PARECER DA COMISSÃO DE AVALIAÇÃO

**IC9 – EN1 / NÓ DE FÁTIMA (A1) E VARIANTE À EN243 EM PORTO DE MÓS E
IC9 – FÁTIMA (A1) / OURÉM (ALBURITEL)**

PROCESSO DE AVALIAÇÃO DE IMPACTE AMBIENTAL N.º 1423

Março de 2006

Anexo: - 1 mapa do IC9
Fátima / Ourém (Alburitel)

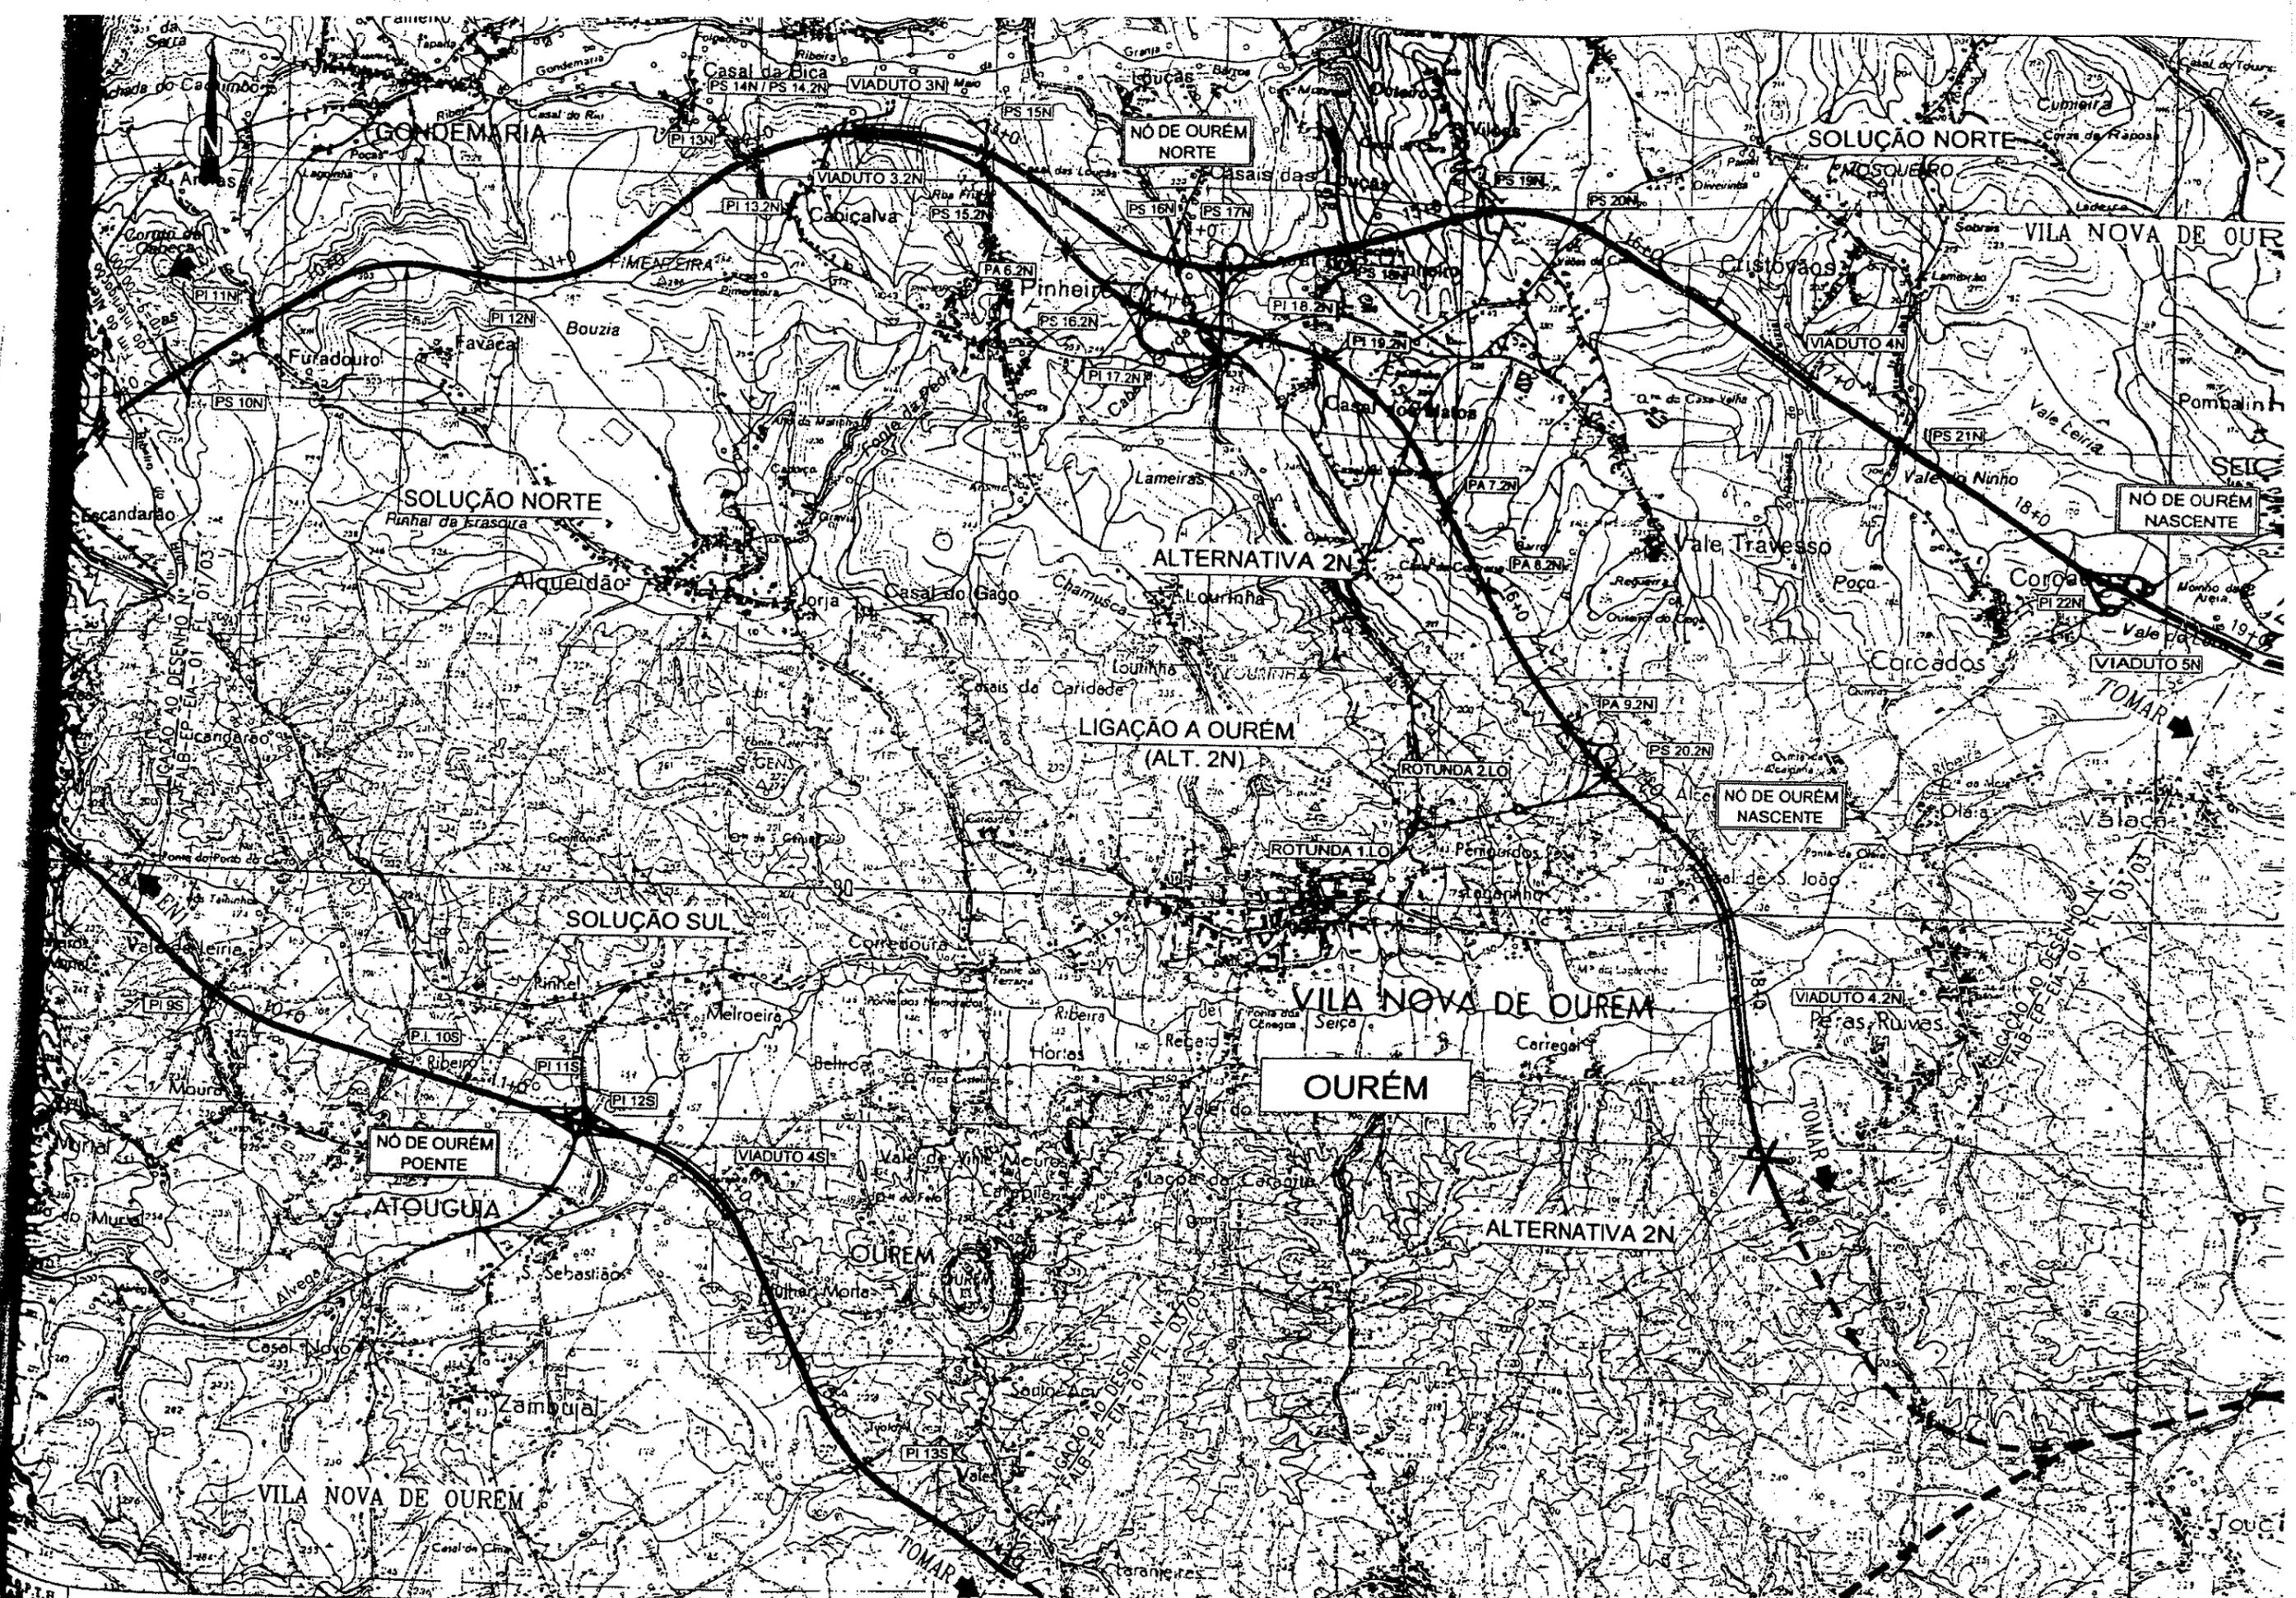
A ALTERNATIVA 2N, no meu ponto de vista, não faz sentido de existir pelo custo e extensão da mesma, e pelo facto de existir próximo e paralelamente a estrada nacional nº349, que vai ser alvo de melhoramentos e que poderia ligar-se à solução norte através do nó Ourém Norte.

Como segunda opção, penso que é perfeitamente possível, *deslocar o trajecto, nó de Ourém Nascente – Rotunda 1.LO*, um pouco mais para norte, desviando a respectiva ligação à cidade para fora dos limites da mesma (cerca de 200 metros depois da placa de sinalização que indica o fim da localidade).
